**LA DEMANDE D'AUTORISATION D'EXPLOITER UNE INSTALLATION
TERRESTRE DE PRODUCTION D'ELECTRICITE A PARTIR DE L'ENERGIE
MECANIQUE DU VENT**

FERME EOLIENNE DE LA HOTTE

Mémoire en réponse

**Eléments de réponse aux observations transmises par
le commissaire enquêteur**

Champ de perception depuis Rubigny

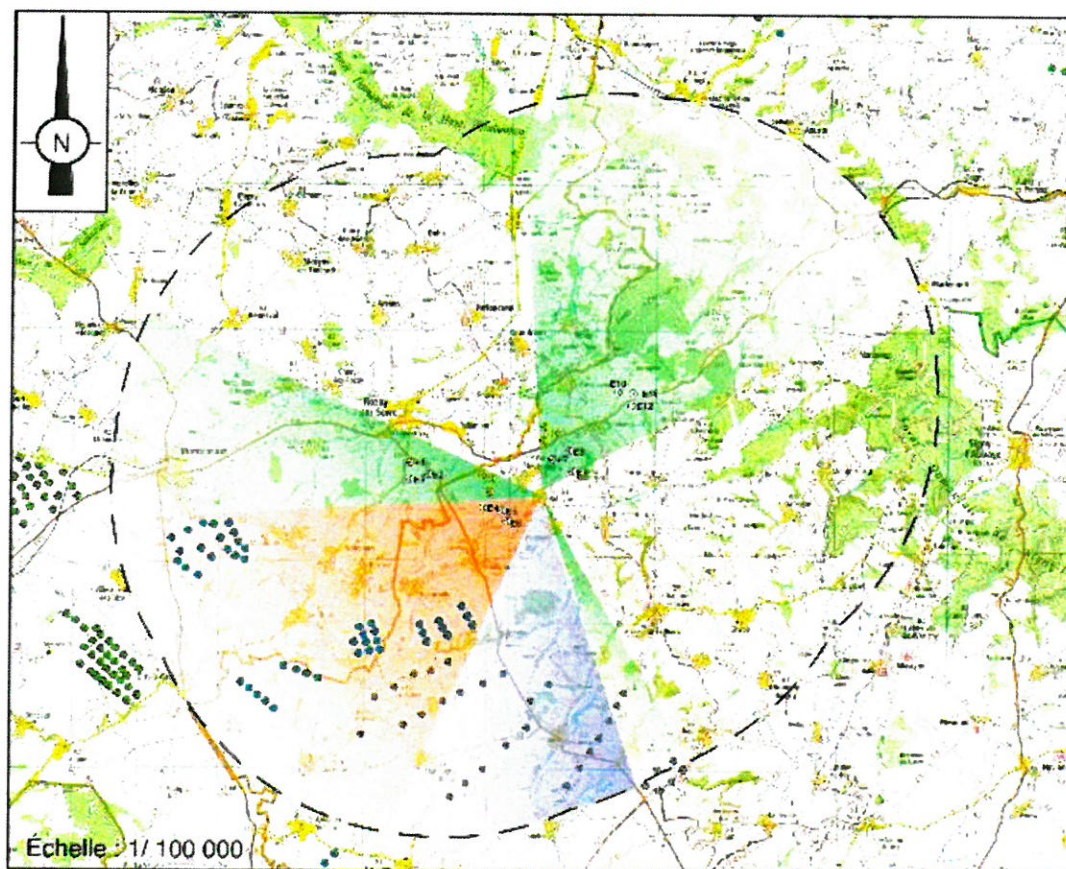
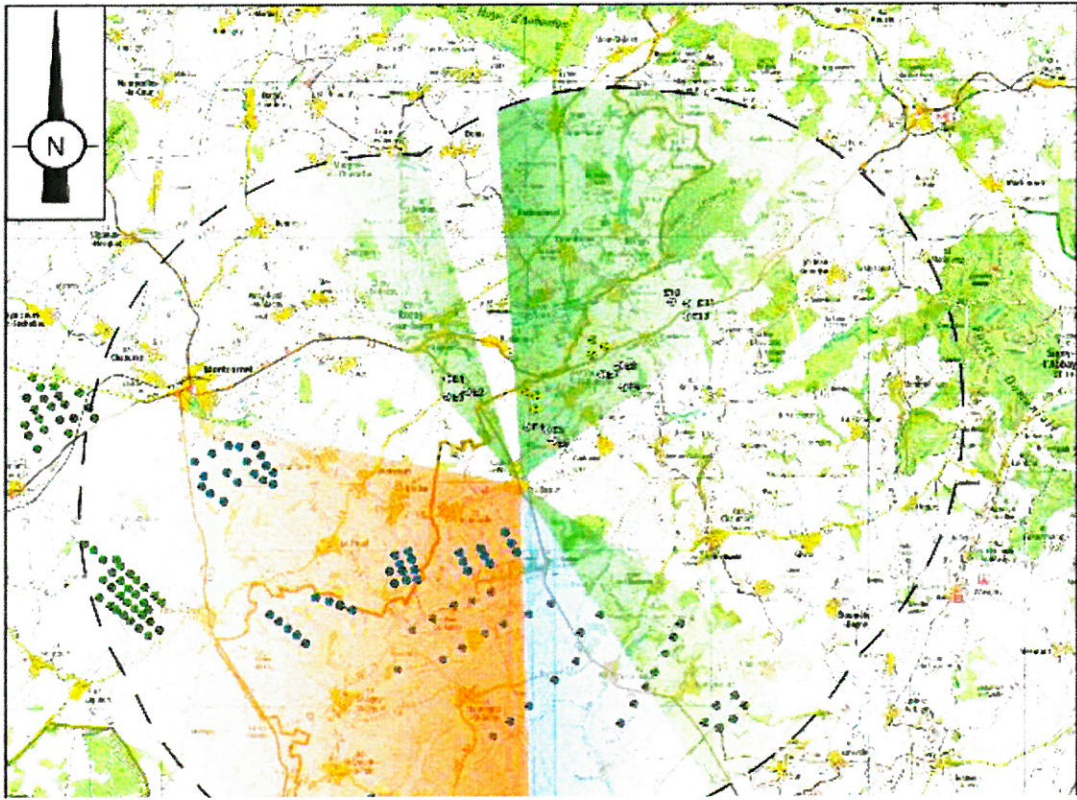
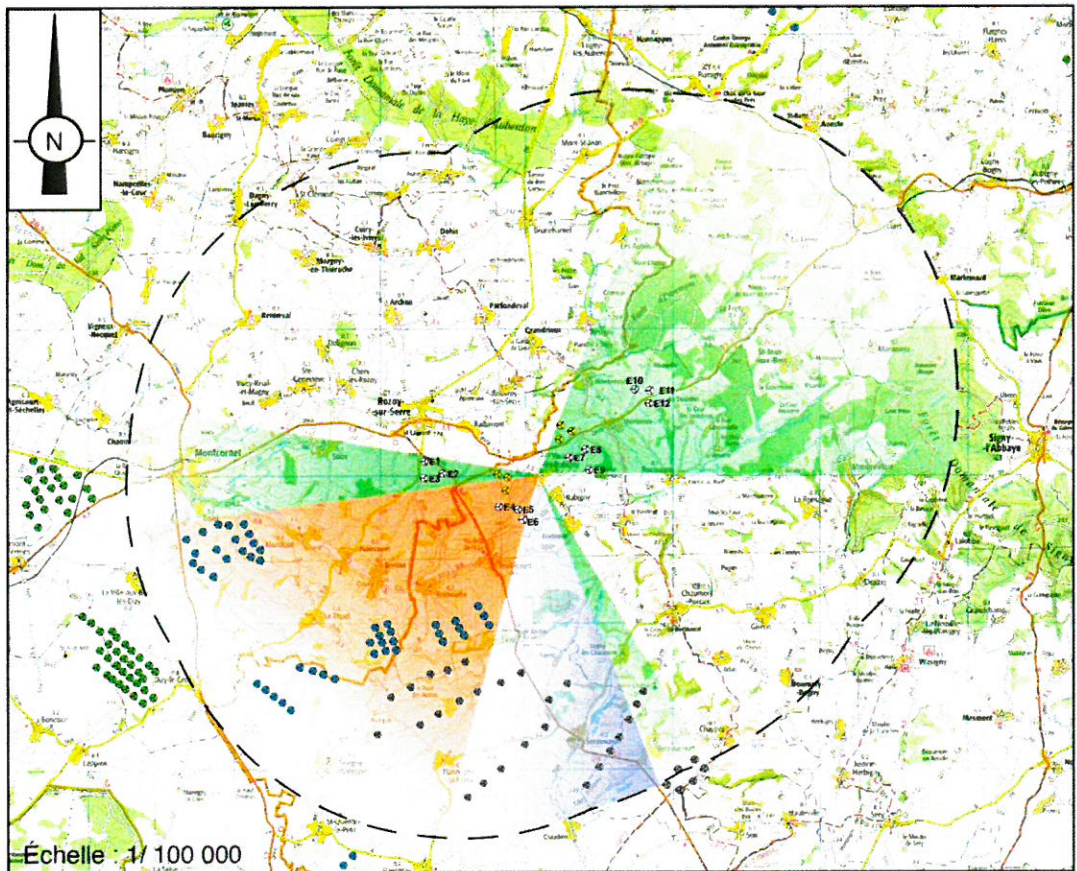
- Augmentation due à Chappes (aujourd'hui accordé) : 3% → Total à 21%
- Augmentation due au projet de La Hotte : 15% → Total à 36%
- Augmentation due à la Thiérache : 8% → Total à 41%
- Augmentation due à HSR : environ 10% → Total à 54 % environ

On a donc, depuis Vaux les Rubigny et Rubigny (répartition globale sensiblement la même) un peu plus de 50%, soit un peu au-dessus de ce qui est préconisé. Mais en tenant compte de la réalité des masques de premier plan le pourcentage est largement inférieur aux 50%.

Depuis Fraillicourt :

L'existant occupe une surface plus importante, supérieure à 25%.

On est donc au-dessus des 50% mais en tenant compte de la réalité de la topographie et des masques végétaux de premier plan, le pourcentage est largement inférieur aux 50%.

Figure 13 : présentation du logiciel Windpro

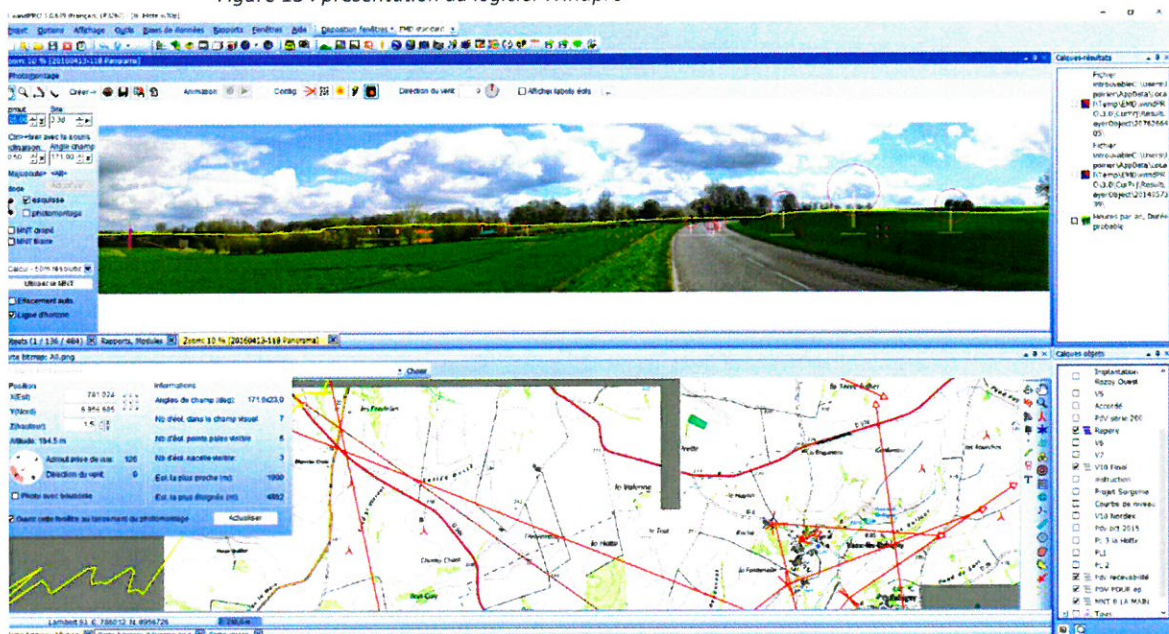
4.11 Réponse aux photomontages réalisés par monsieur Ponsinet

Un exemple de fenêtre de visualisation du logiciel, permettant d'apprécier ces divers éléments, est présenté ci-dessous.

Le logiciel permet de déterminer à l'aide d'objets géoréférencés (église, éolienne existante, château d'eau, pylônes ...) le placement sur la photo et la proportion.

Figure 19: Evolution du nombre d'habitants dans les villages bordants différents parcs éoliens

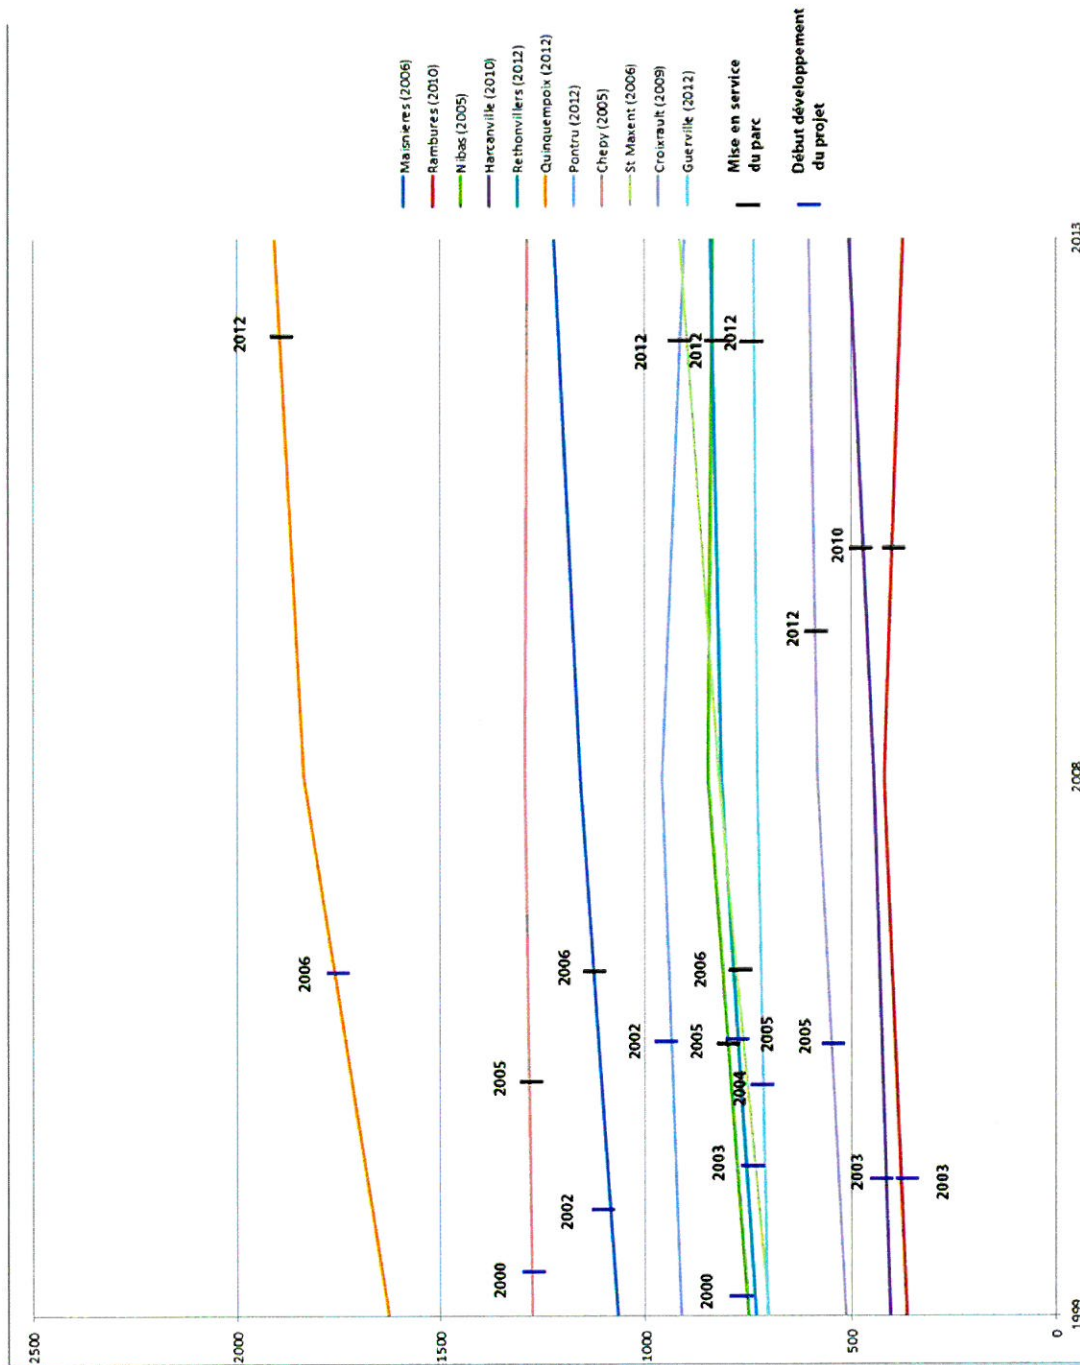
Compte tenu que l'impact sur l'immobilier n'est pas avéré comme démontré ci-dessus, aucune compensation financière n'est prévue pour les propriétaires à proximité du parc éolien (réponse à question posée page 12 du PV).

Il en ressort que l'arrivée d'un parc éolien, au début de la phase de développement ou à sa mise en service n'influe vraisemblablement pas sur le nombre d'habitants dans les communes les plus proches et n'a donc en conséquence aucune influence sur l'attractivité des communes les plus proches. A titre d'exemple, les communes autour du parc de Quinquempoix étaient sur une dynamique positive au niveau du nombre d'habitants, cette dernière s'est poursuivie. Les communes (comme Rambures) qui avaient amorcé une dynamique négative en nombre d'habitants, ont vu leur dynamique négative se poursuivre. Une attestation du maire d'Assigny ([Annexe n°11](#)) vient confirmer que des parcelles de lotissement à proximité d'un parc éolien existant se sont vendues au prix du marché.

Figure 21: Localisation des éoliennes par rapport au village de Raillimont

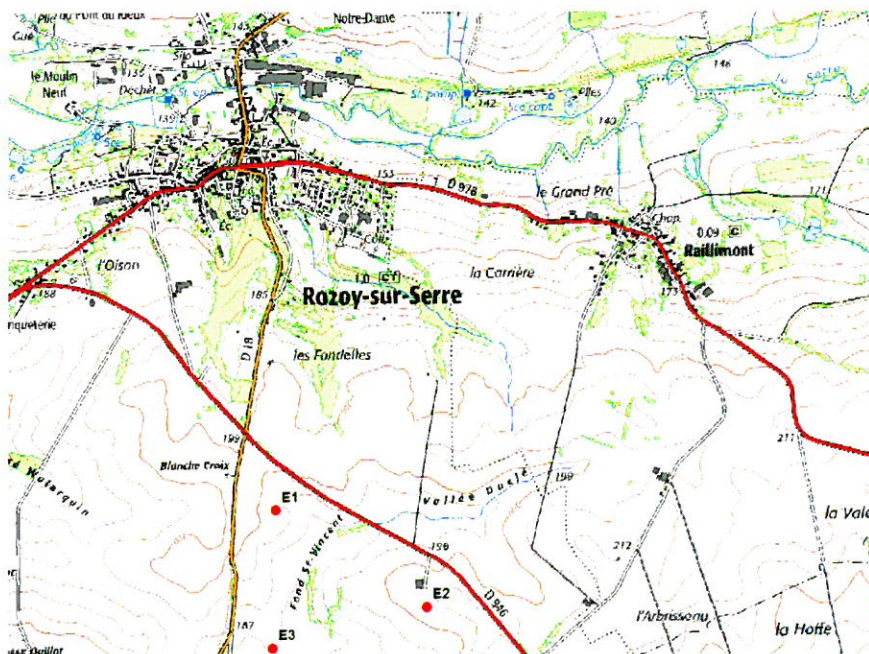
19 Réponse à la commune de Raillimont (document n°20)

Concernant le dédommagement de la commune, les dispositions demandées ne revêtent pas un caractère légal. Les mesures compensatoires proposées doivent être en réponse d'un impact précis identifié dans l'étude d'impact. D'un point de vue acoustique, l'étude a démontré que les seuils réglementaires étaient respectés. Si dans le temps, l'impact sonore venait à évoluer, il serait toujours possible de brider les éoliennes pour réduire l'impact. Le but étant de réduire les nuisances potentielles et de respecter la réglementation et non de rémunérer un village pour qu'il accepte en contrepartie une nuisance.

Les premières habitations du village sont à 1500 m de l'éolienne la plus proche (E2) et le centre du village est à 1700 m. Il n'y a pas d'effet de surplomb du village ni d'encerclement. Le photomontage n°20 en page 275 du dossier montre que, par la position du village à flanc de relief lui-même opposé au projet, les perceptions vers le projet sont très réduites depuis le centre du village (mairie). Certaines habitations auront peut-être une perception sur le site selon la végétation environnante du village mais l'impact ne justifie pas une mesure compensatoire.

Au vu de ces éléments, le pétitionnaire ne peut accéder à la demande de cette commune.
